Emne: Høring af bekendtgørelse om udpegning af drikkevandsressourcer - høringsfrist 21.08.20 (2020-887)

Vedr. høring af udkast til bekendtgørelse om udpegning af drikkevandsressourcer

Danske Regioners høringssvar til bekendtgørelse om udpegning af drikkevandsressourcer

Figur 1

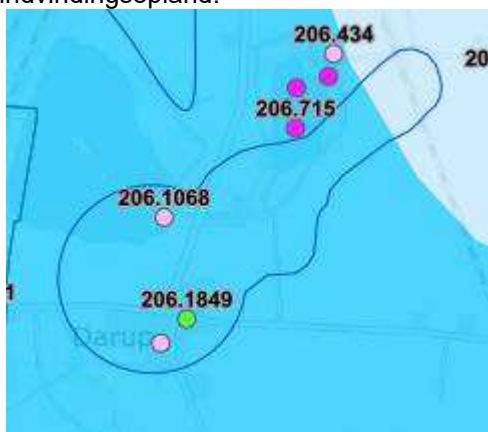
Der fremgår et indvindingsopland (figur 1), som vi formoder er beregnet for indvindingen fra Sct. Hans Hospitals vandværk (jupiter id 104861). Vandværkets borer er sløjftet, se [oplysninger i Jupiter](#). Der bør derfor ikke længere være udpeget et indvindingsopland.

Figur 7

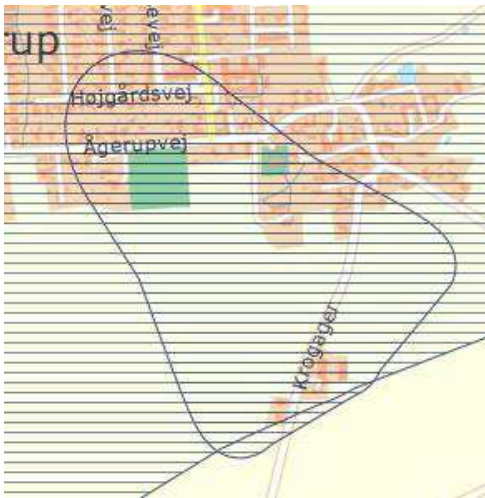
BNBO omkring boringerne med DGU nr. 206.468 og 206.469 (se figur 7) tilhørende Haraldsborg Vandværk (Fors A/S – jupiter id 104817)) bør udgå. Fors A/S har oplyst, at de lukker vandværket og Roskilde Kommune har på den baggrund tilbagekaldt indvindingstilladelsen. Indvindingen stopper pr. 19. august 2020. Der bør efter denne dato derfor ikke længere være udpeget et BNBO for Haraldsborg Vandværk.

5. Bilag 2. Indvindingsoplande til almene vandforsyninger udenfor OSD.

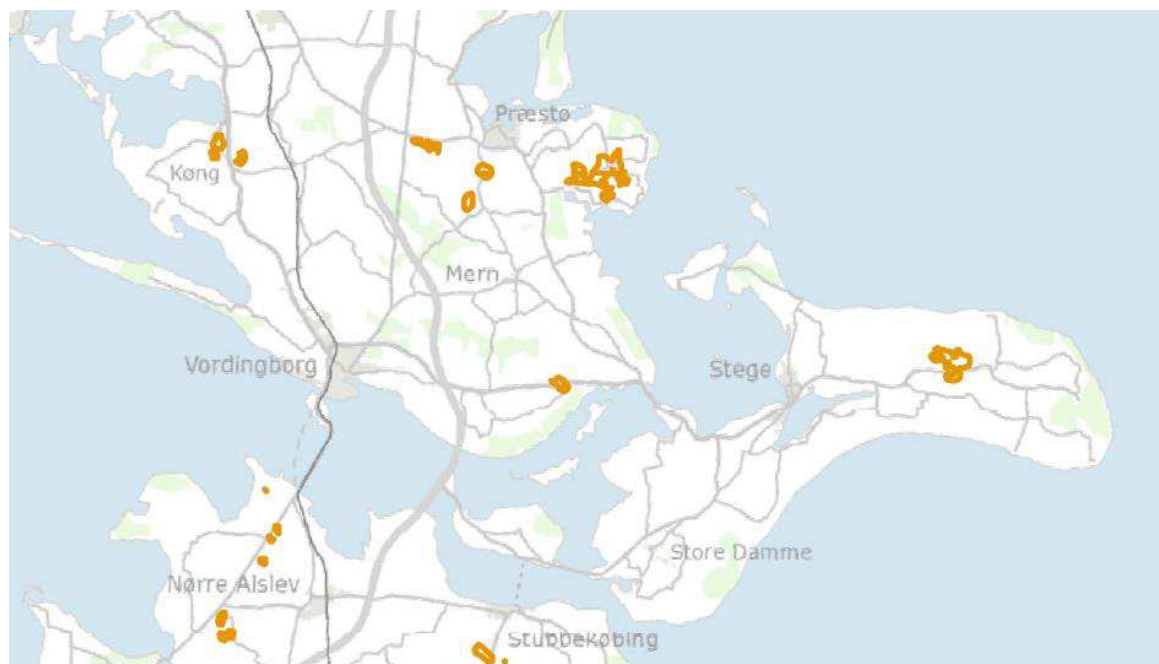
Vordingborg Kommune har fundet fejl i bekendtgørelsens bilag 2. På kortet har vi angivet de vandværker og tilhørende vandindvindingsoplande, der skal udgå af bekendtgørelsen. Det

omfatter Kohave Roneklint vandværk, Kohave by vandværk, Nygård vandværk og Kindvig vandværk.
